Planverfahren „In den dreißig Morgen“

im Rahmen der erneuten Offenlegung des Bebauungsplans zum Planverfahren „In den dreißig Morgen“ übersenden wir Ihnen nachfolgend unsere Stellungnahme und Anregungen.

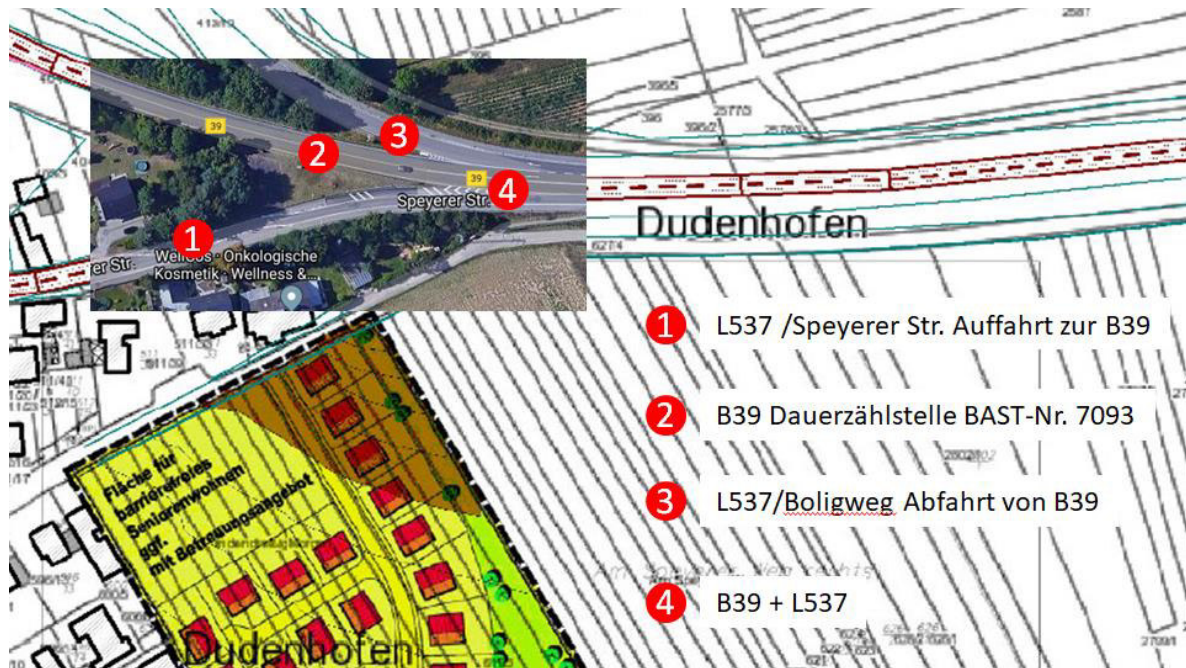
Im Weiteren wurde im Gutachten nicht das gesamte auf das Plangebiet einwirkende Verkehrsaufkommen auf der B39 berücksichtigt. Das Plangebiet (siehe Skizze nächste Seite) befindet sich in unmittelbarer Lage zum Verkehrsanschluss Dudenhofen-Süd bzw. B39. Somit ist die gesamte Querschnittbelastung ④ in diesem Verkehrsabschnitt für die schalltechnische Berechnung heranzuziehen. Im vorliegenden Gutachten wurden nur die Verkehrsmengen der L357 in Richtung Speyer ① sowie B39 ② berücksichtigt. Das Verkehrsaufkommen aus Richtung Speyer ③, welches über die Anschlussstelle Dudenhofen-Süd/Boligweg abfährt wurde nicht im Gutachten einbezogen. Somit ist davon auszugehen, dass die Gesamtverkehrsbelastung B39 + L537 ④ nicht korrekt in die Berechnung eingegangen ist. Die Gesamtsituation ist in der nachfolgenden Übersicht skizziert.

Gemäß dem schalltechnischen Untersuchungsbericht wurden zwar aktuellere Verkehrsdaten herangezogen, jedoch wurden die tatsächlichen Verkehrsmengen, die die B39 ab Anschlussstelle Dudenhofen-Süd in Richtung Speyer befahren und somit die tatsächlich auf das Plangebiet einwirkenden Lärmemissionen, nicht korrekt im Gutachten eingerechnet. Würde die Verkehrsbelastung im Bereich des Plangebietes korrekt eingerechnet, würden sich wesentlich höhere Immissionswerte (Lärmbelastung) für das Plangebiet ergeben.

Auf Grundlage der Verkehrserhebung vom 10.04.2018 (Anlage 1) für die L537/Speyerer Str. und der Annahme, dass das Verkehrsaufkommen L537/Boligweg vergleichbar ist, sowie unter Einbeziehung der Prognosewerte für die B39, ergibt sich für den Prognosezeitraum 2028 im Abschnitt Dudenhofen-Süd in Richtung Speyer eine Gesamtfahrzeugbelastung von mindestens **DTV₂₀₂₈ > 26.000 Kfz/24h.**

Aus den o.g. Gründen ist daher das Gutachten erneut zu überarbeiten und im Vorfeld die Datenbasis korrekt zu ermitteln:

1. Durchführung einer Verkehrsdatenerhebung L 537/Speyerer Str. in Höhe des Plangebietes (ab Ketteler Str. in Richtung Auffahrt B39) mit Ermittlung des Schwerverkehrsanteils RLS 90 konform.
2. Durchführung einer Verkehrsdatenerhebung L537/Boligweg (Abfahrt Dudenhofen-Süd in Richtung Boligweg) mit Ermittlung des Schwerverkehrsanteils RLS 90 konform.
3. Ermittlung und Einrechnung des Gesamtverkehrsaufkommens B39 im Abschnitt Dudenhofen-Süd in Richtung Speyer mit Ermittlung des Schwerverkehrsanteils RLS90 konform.

4. Prognoseannahme zur Verkehrsentwicklung +10% bis 2028, auf Basis der vorliegenden Erkenntnisse.
